江の川（下流）・高津川
水害タイムライン令和２年度の修正について

令和３年2月

国土交通省 中国地方整備局
浜田河川国道事務所

意見照会結果を踏まえたタイムライン修正について①
＜水害タイムライン詳細版　令和２年度修正版＞

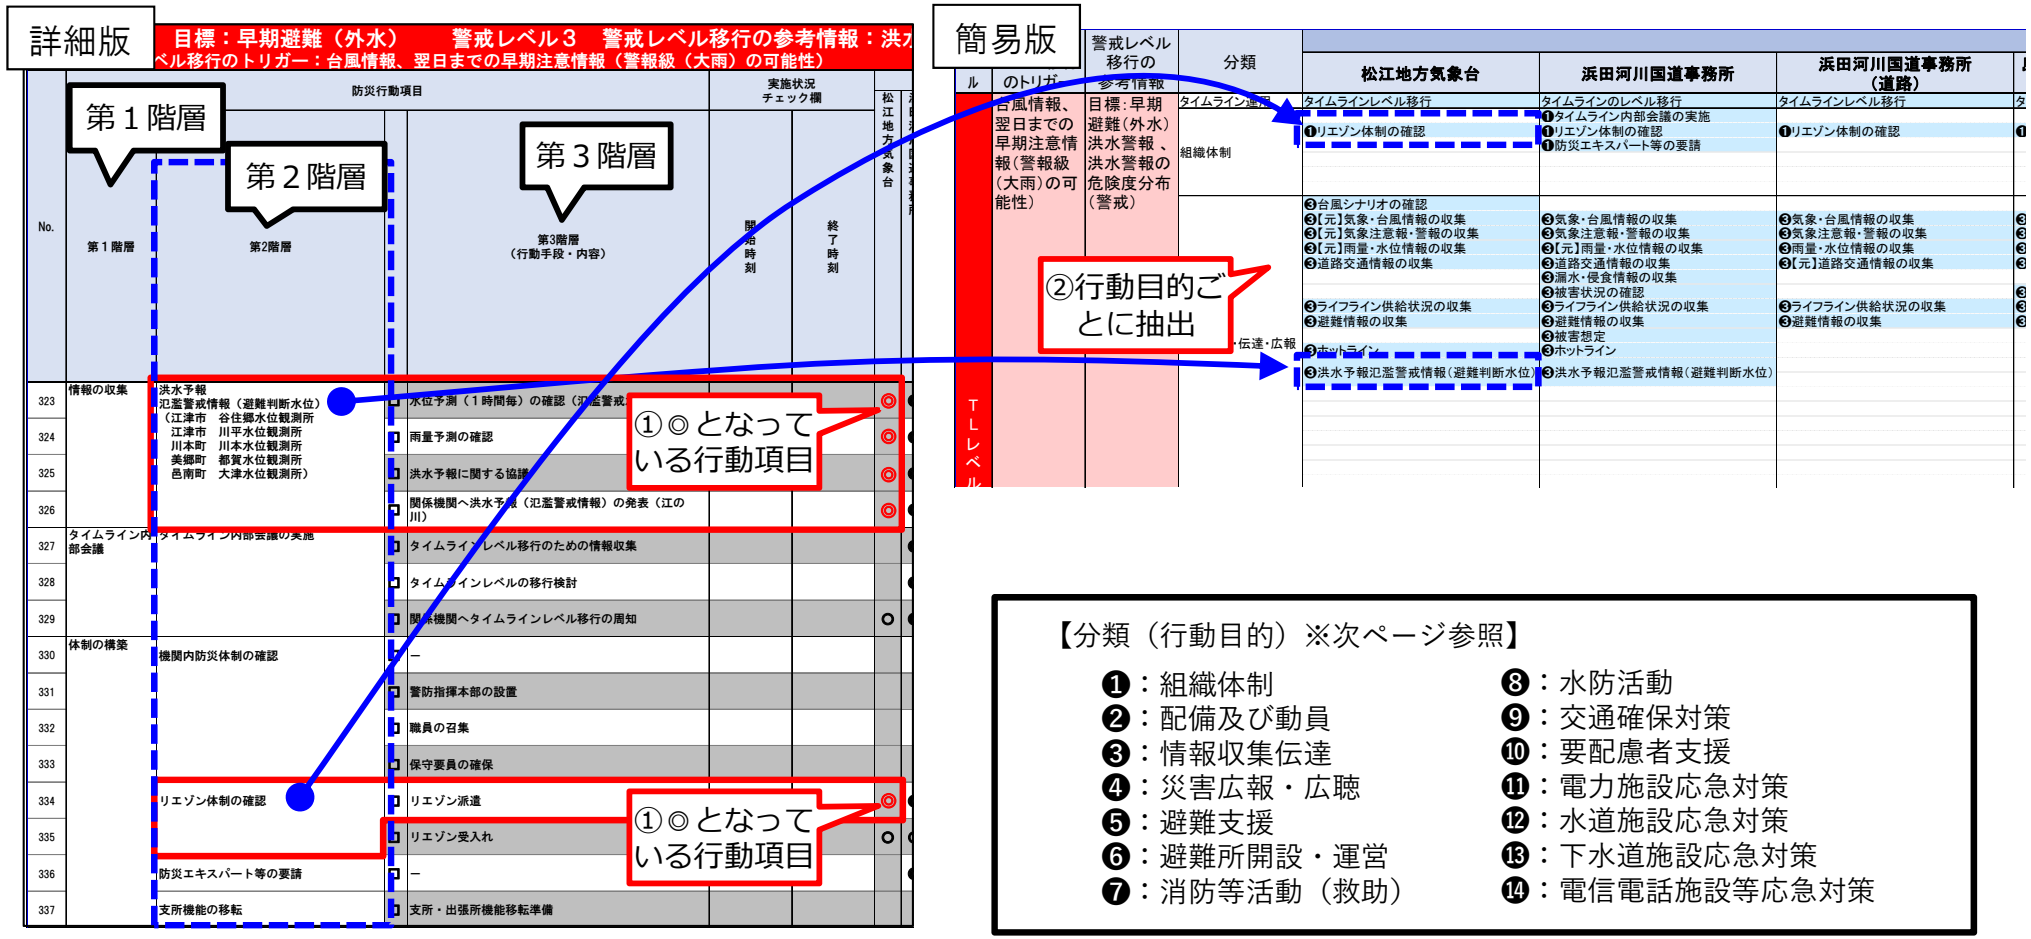
■「**令和２年7月豪雨のような洪水では、行動項目の多いタイムライン詳細版での対応は困難(煩雑)である。必要最低限の行動項目を記載した簡易的なチェックリストが必要である**」等の意見を踏まえ、行動の漏れがないかを俯瞰的に確認するために、詳細版に記載されている項目のうち、◎(主体的な行動、情報の発信)となっている行動（下図①）の第２階層を抽出した（下図②）簡易版タイムライン素案を作成し第１回検討会で提示した。

A2サイズ折りたたみ式のイメージ

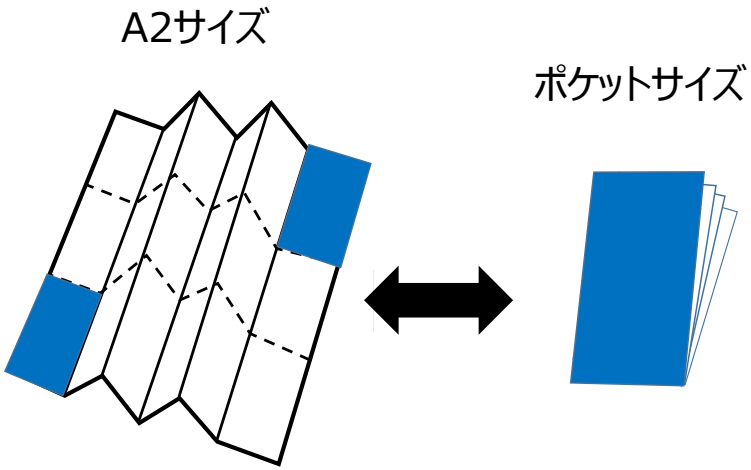
いただいたご意見	いただいたご意見への対応
• 文字を大きくする。 • 他タイムラインのように蛇腹式で折りたためて持ち歩くことが出来るものを希望。	• **文字が大きくなるように、A2サイズとし、折りたたみ式とする**（出水期までに印刷物を準備）。
• 同じ様な項目（内容）が重複しているため一元化しては。 例：❸気象、台風情報の収集❸気象注意報警報の収集　等 • 復旧作業等のため県土整備事務所含めて③被害情報の確認が必要。河川課も水防本部として③被害状況の確認が必要	• **同様の内容の項目で重複している項目は一元化**し、機関から**要望のあった項目の表現の修正および追記**を実施。

タイムライン運用支援システム

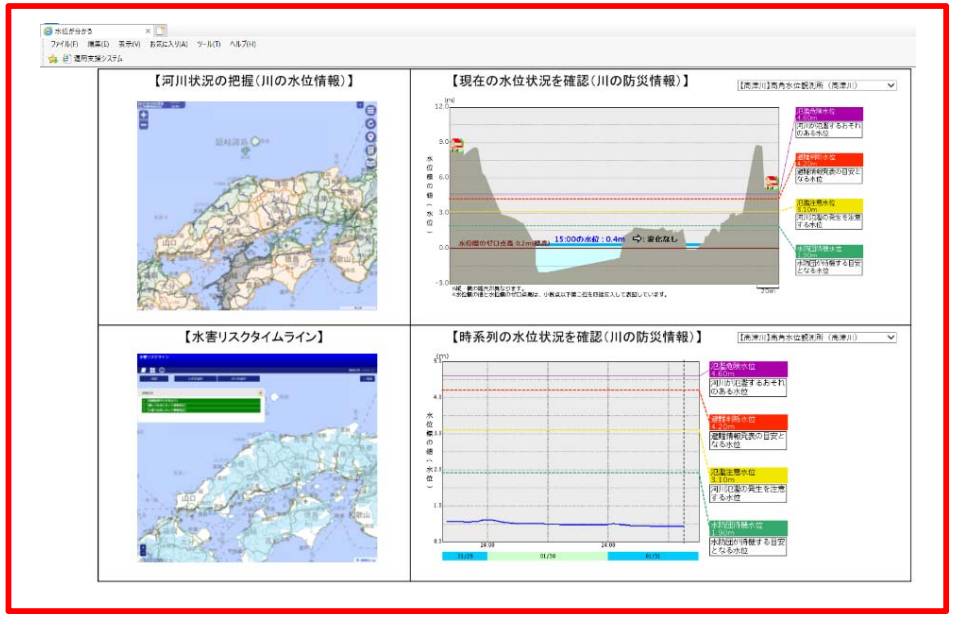
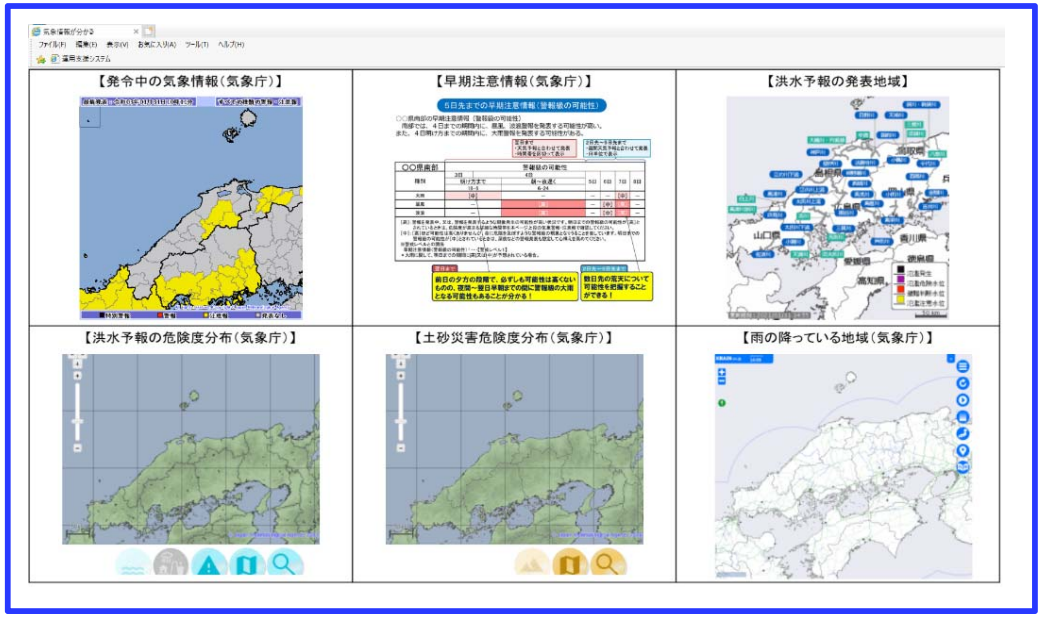
主なご意見・ご要望
• 各部署が発表した、例えば自治体であれば避難勧告状況、バス、ＪＲであれば運行状況等が河川水位情報と同列（同ページ内）で確認出来るようになるとよい。
• 県河川課のＨＰで公表してる「島根県水防情報システム」の雨量、水位、カメラなどの情報。
• 関係機関から通行規制情報の提供を希望する意見があったので、国及び県の通行規制のサイトを掲載すべき
• 　中国電力の浜原ダムの放流量や江の川ダムの流量情報が時系列でわかるもの。また、江津市気象観測装置の情報（都治、有福、渡田の雨量計、江津の風向・風速計）、石見ケーブルビジョンの河川カメラの情報（桜江大橋付近、今田集会所）
• 気象台、県、国交省の雨量計の情報（時間雨量、総雨量）、水位（川本、尾関山）カメラ、危機管理型水位計、浜原ダムの放流量
• 尾関山の水位や、土師ダムの放流量など、江の川（上流）の情報
• 消防本部としては、各種道路通行規制状況及び河川情報、江の川上流の広島県側の川情報の一元化を望みます。
• ・広島県江の川水系ライブカメラ映像・島根県道路規制情報 • ・広島県道路規制情報
• 国土交通省、浜田河川映像　江の川・高津川ライブカメラ（島根県江の川のカメラ情報）
• 河川カメラ情報について掲載されているとより分かりやすい。
• 水害タイムライン詳細版や簡易版に水位情報（県や各河川事務所）を確認できるアドレスの追記（よりスムーズな検索確認が可能となる）

NO	ご意見・ご要望	対応
1	各部署が発表した、例えば自治体であれば避難勧告状況、バス、JRであれば運行状況等が河川水位情報と同列（同ページ内）で確認出来るようになるとよい。	水位を確認する際に、避難情報及びJR西日本様の運行情報等を確認していただくためにリンクを掲載（次頁：**水位が分かる**）。
2	県河川課のHPで公表してる「島根県水防情報システム」の雨量、水位、カメラなどの情報。	水位状況を確認する際に、併せて「島根県水防情報システム」を確認していただくため、リンクを掲載（次頁：**水位が分かる**）。
3	関係機関から通行規制情報の提供を希望する意見があったので、国及び県の通行規制のサイトを掲載すべき	中国地方整備局及び島根県、広島県の道路通行規制情報を確認可能な仕組みとした（次頁：道路情報が分かる）。
4	中国電力の浜原ダムの放流量や江の川ダムの流量情報が時系列でわかるもの。また、江津市気象観測装置の情報（都治、有福、渡田の雨量計、江津の風向・風速計）、石見ケーブルビジョンの河川カメラの情報（桜江大橋付近、今田集会所）	ダムの情報については、河川水位との関連するため、時系列の放流量が分かる仕組みとした（次頁：**水位が分かる**）。また、江津市気象観測装置の情報を確認していただくため、リンクを掲載（次頁：**水位が分かる**）。石見ケーブルビジョン様が所有するカメラについても同時に閲覧可能とした（次頁：**カメラを確認**）。
5	気象台、県、国交省の雨量計の情報（時間雨量、総雨量）、水位（川本、尾関山）カメラ、危機管理型水位計、浜原ダムの放流量	雨量の情報についても分かる仕組みとした（**水位が分かる**）。
6	尾関山の水位や、土師ダムの放流量など、江の川（上流）の情報	江の川（上流）の水位及びダム情報についても確認可能な仕組みとした（**水位が分かる**）。道路情報・カメラ情報も掲載（**カメラを確認**）。
7	消防本部としては、各種道路通行規制状況及び河川情報、江の川上流の広島県側の川情報の一元化を望みます。	同上
8	・広島県江の川水系ライブカメラ映像・島根県道路規制情報 ・広島県道路規制情報	同上

9	国土交通省、浜田河川映像　江の川・高津川ライブカメラ（島根県江の川のカメラ情報）	カメラ情報については、浜田河川国道事務所のカメラ及び島根県や三次河川国道事務所等のカメラを追加しました（**カメラを確認**）。
10	河川カメラ情報について掲載されているとより分かりやすい。	同上
11	水害タイムライン詳細版や簡易版に水位情報（県や各河川事務所）を確認できるアドレスの追記（よりスムーズな検索確認が可能となる）	警報等の気象情報や台風情報や停電情報等にも迅速にアクセス可能な仕組みとした（**気象情報が分かる**・**台風の進路を確認**・**停電情報が分かる**）。

江の川(下流)・高津川
水害タイムライン運用方法
≪令和２年度版≫

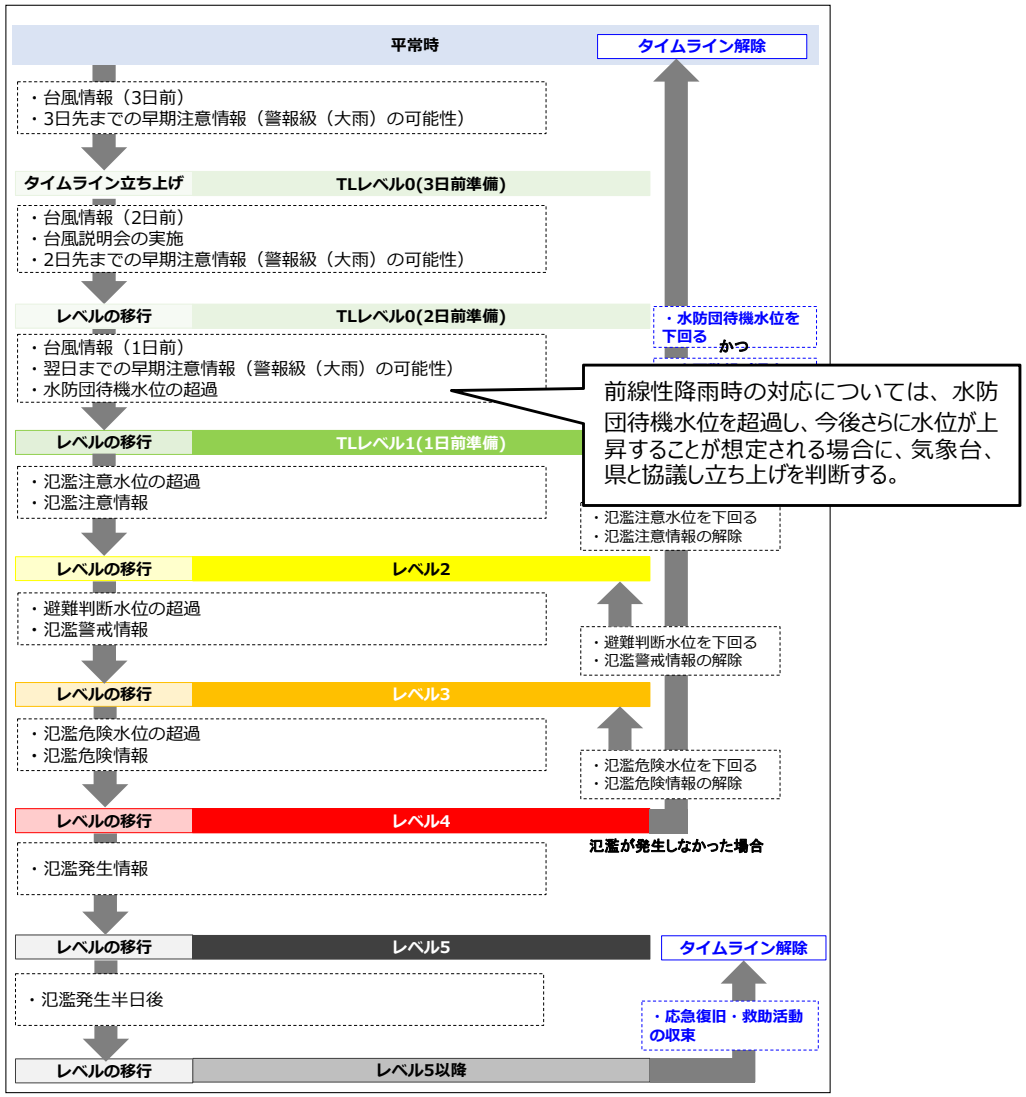
いただいたご意見	いただいたご意見への対応
■前線性降雨における基準 • 台風以外にも適用できるレベル移行基準を新設すべき（煩雑へ陥らないよう、今後、検討会で極力シンプルかつ機械的なロジックの考察が必要）。 • 梅雨前線降雨時のタイムライン移行の客観的基準の設定方法。 • 梅雨前線やゲリラ的な豪雨の際にはタイムライン発動自体が難しいのではないでしょうか。	• ご意見にあるように、台風以外の前線性降雨時のタイムラインの立ち上げや以降基準の設定の必要性が挙げられていることから、運用方法に、**前線性降雨時のタイムラインの立ち上げる際の配信メール文案を追加**する。
■メール文 • 支流の状況（本流観測所のデータから予測される氾濫の危険性等）も併せて提供いただきたい。	• 支流の状況のメール配信時の周知方法については、今後、検討会の中で引き続き協議する。 ※メール配信はレベル移行時に実施するが、各基準観測所で基準水位を超過した際にはメール配信をする運用ルールとなっておらず、メール配信で支流の状況を周知することは難しいと考えられるため、出水期前の検討会等でご意見をいただきたい。
■その他 • 実際の天候と警報の発令が一致せず、（小雨、ほぼ無風で 大雨・暴風警報が発令→悪化しないまま解除など）判断に迷うこともありました。基準や移行は、出来るだけ明確になると良い。 • 流域を幾つかの区間に区切り、区間毎にレベル移行してもらえれば、情報の有効性が増す • 解除基準を各所毎設定し解除基準の明確化を図ればより分かりやすくなる。	• 発表範囲の分割については、メール配信自体の遅延につながるため、周知方法については、今後、検討会の中で引き続き協議する。

●前線性降雨時のタイムライン立ち上げについては、水防団待機水位を超過し、今後さらに水位が上昇することが想定される場合に、気象台、県と協議し立ち上げを判断する。
